CCR-VIA -- COMITATO DI COORDINAMENTO REGIONALE PER LA VALUTAZIONE D'IMPATTO AMBIENTALE

Giudizio n° 2883 del 27/03/2018

Oggetto Rinnovo di autorizzazione allo scarico ai sensi della L.R. n.60/2001 e s.m.i. di un impianto di depurazione biologica a fanghi attivi ubicato all'interno del territorio del comune di Corfinio (AQ) - ESAME A SEGUITO DI GIUDIZIO CCR-VIA 2796/2017

Verifica di assoggettabilità a VIA
SACA S.p.A. - Rinnovo autorizzazione scarico impianto di depurazione biologica a fanghi attivi

Fig. 6 – Stralcio della carta delle pericolosità del PSDA (da fig. 5 contenuta nello SPA)

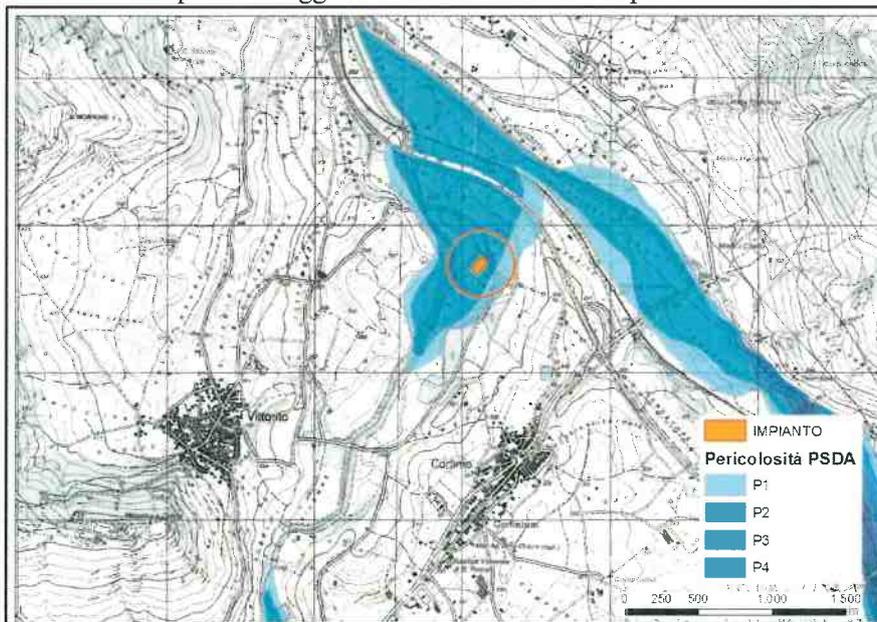
Nello SPA si riferisce che l'impianto in oggetto è situato in un'area di pericolosità idraulica media (P2).

Secondo l'art.21 del PSDA, nelle aree di pericolosità idraulica media sono consentiti soltanto determinati interventi, tra i quali non appare sia previsto il progetto in oggetto.

Tuttavia, lo SPA afferma che, per le sue caratteristiche, l'impianto è compatibile con le previsioni e le prescrizioni del PSDA non sussistendo il divieto di ubicazione del depuratore, probabilmente in quanto realizzato/entrato in esercizio in data antecedente alla sua approvazione.
